Věc: VYSVĚTLENÍ A ZMĚNA ZADÁVACÍ DOKUMENTACE č. 18

**Název veřejné zakázky: REKONSTRUKCE VOZOVNY SLOVANY PLZEŇ,
SLOVANSKÁ ALEJ 35**

Evidenční číslo: Z2020-010217

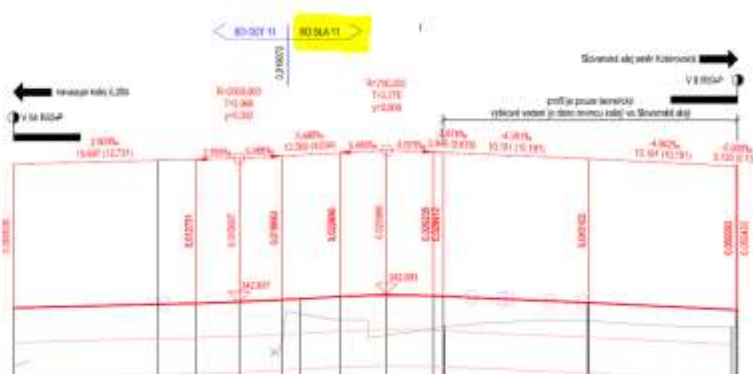
SLA – SO 11 Tramvajová trať – chybí výjezdové koleje z vozovny

Pol. č. 18, 521310R3 - Kolej na betonové desce - pevná jízdní dráha (PJD) "Slovanská alej" - mimo výhybky a kolejové konstrukce - 768,830 M

Pol. č. 21 52199R05B - dodávka kolejnic NT1 ohýbaných UIC 700 (vč. dopravy) - 629,030 M

Po prostudování projektové dokumentace SLA SO 11 se domníváme, že v uvedených položkách **schází část vjezdových a výjezdových oblouků**. Podélné řezy výjezdových kolejí 1,2 a 1,2,3 jsou v části PD vozovny, ale dle našich propočtů byly do části VV vozovny započítány výjezdové koleje **jen k rozhraní SO a zbytek patří do části SLA, ale nebyl do VV SLA započítán**

Žádáme zadavatele o kontrolu VV.

Po provedené kontrole Zadavatel konstatuje, že výměry ve VV jsou pro objekty SLA 11 a ODT 11 správné. Vjezdové a výjezdové koleje jsou mezi objekty ODT 11 a SLA 11 rozděleny v místě hranice pozemku PMDP (dle výkresů). Pro upřesnění případných nejasností a možnost kontroly ze strany dodavatele zveřejňuje Zadavatel výkres SO SLA 11 (.pdf i .dwg) s uvažovaným rozdělením položek svršku TT pro účel nacenění.

ODT - SO 11/1-2

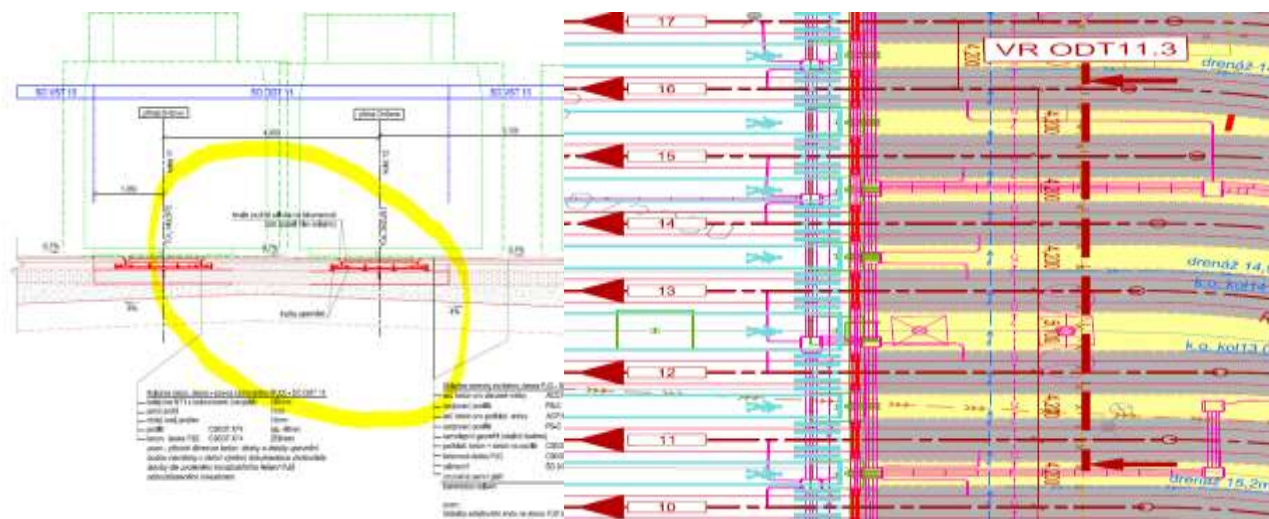
Je vzorový řez v tomto místě správný?

Deska PJD je ve VR vykreslena chybně, v PD je uvažováno se dvěma oddělenými deskami (dle situace). Je však nutné konstatovat, že konkrétní dimenze a tvary desky budou upřesněny na základě zhotovitelem navrženého a investorem odsouhlaseného konkrétního řešení PJD a příslušné technologie výstavby.

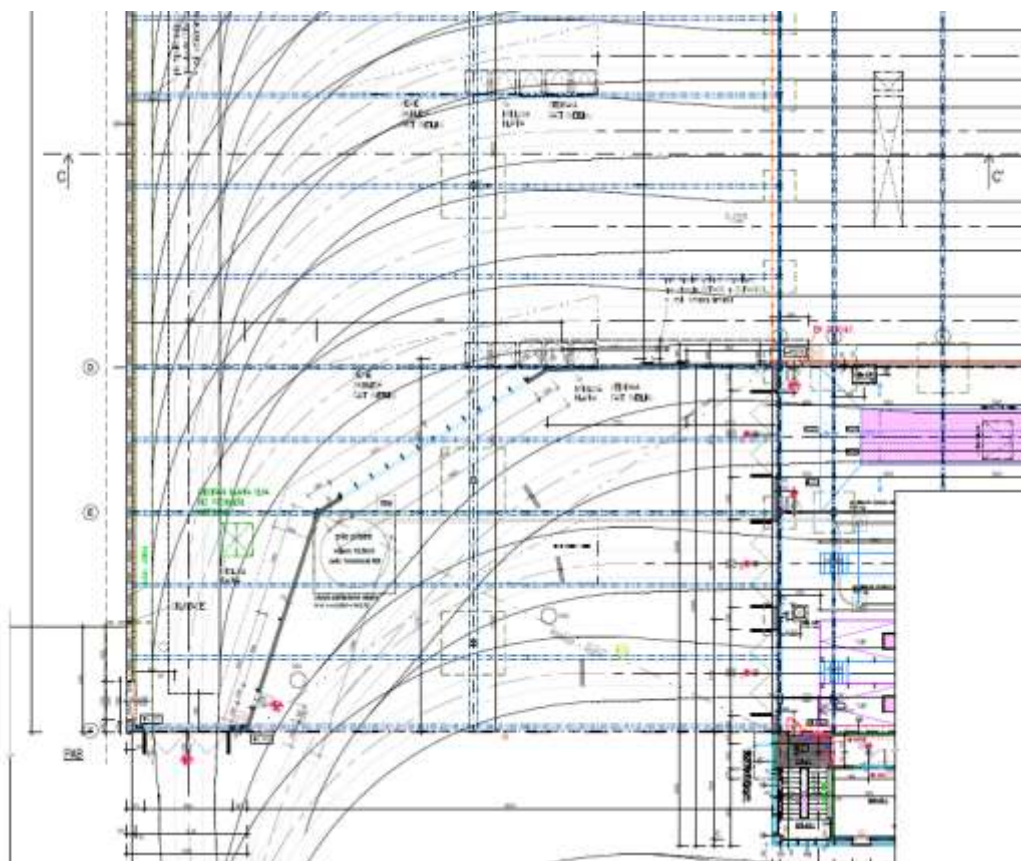
ODT – SO 11/1-2 – ve VV jsou uvedeny tyto výhybky s doplňujícím popisem

Z popisu ve VV vyplývá, že všechny výhybky by měly mít v ceně agregovánu – započítanu cenu i za podklad, betonovou desku a kryt, ale dle E1_Objekty_pozemnich_staveb II.zip\E1_Objekty_pozemnich_staveb\SO ODT 03 Remizovací haly\SO ODT 03_1 Stavebně-architektonické řešení\řez C-C' je **14 kusů výhybek v remizovací hale na betonové desce (nikoli na PJD), která je součástí stavebního objektu haly, stejně jako kryt.**

V soupisu prací byl opraven popis položky 53199R012 – jednojazykové výhybky bez desky a krytu. Z položky 53199R011 byla přesunuta výměra 2 kusů výhybek (V33 a V46) do nové položky 53199R013 – výhybka bez desky a podkladu:

ŘEZ C-C

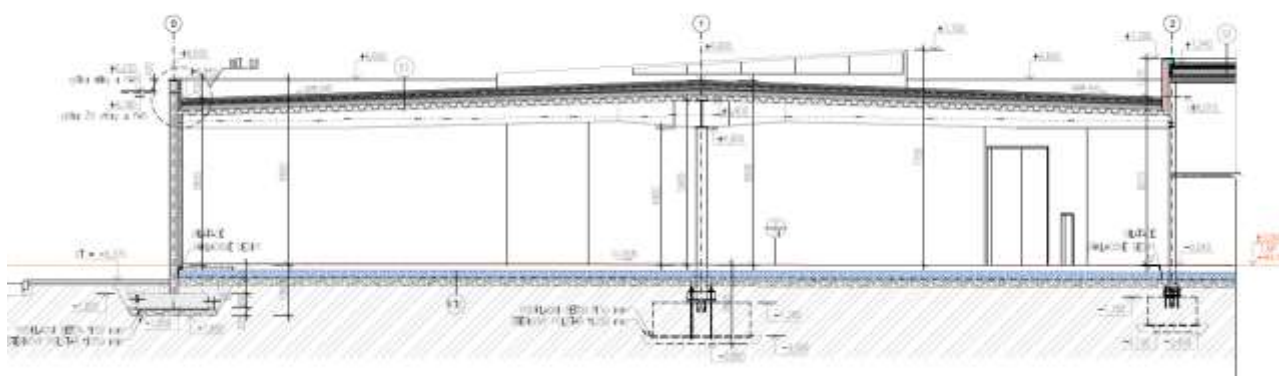
Domníváme se, že u **12kusů jednojazykových R20 (V34-V45)** by měl být opraven popis a pro **2kusy blokových R20 (V33 a V46)** by měla být vytvořena samostatná položka se správným popisem co má cena obsahovat, neboť **podklad a kryt**, je součástí stavebního řešení haly.

Žádáme prověření této nesrovnalosti a případnou opravu VV nebo vysvětlení, proč mají mít všechny výhybky započítánu betonovou desku PJD, podklad a kryt.
